设计变更联系单

项目名称	祥安路与东旺路交叉口西南侧地块房产开发项目				
子项名称	所有子项				
建设单位	诸暨市浣江旅游开发有限公司				
项目编号	A01ZJ-2023-0207	设计专业	建筑	联系单编号	01
设计变更原因	☐ 业主要求 ☐ 施工图审查要求 ☐ 工程实际需要 ☒ 其他				
变更对其他工作的影响	☒ 对其他工作无影响 ☐ 已协商解决			日 期	2023.09

祥安路与东旺路交叉口西南侧地块房产开发项目底编制过程中产生的图纸疑问作如下变更：

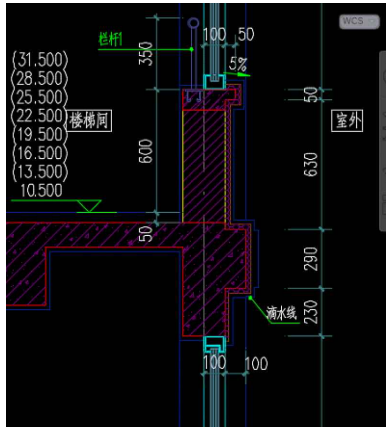
- 9、此处楼梯外立面造型尺寸及材质详7号楼建施-17节点详图2
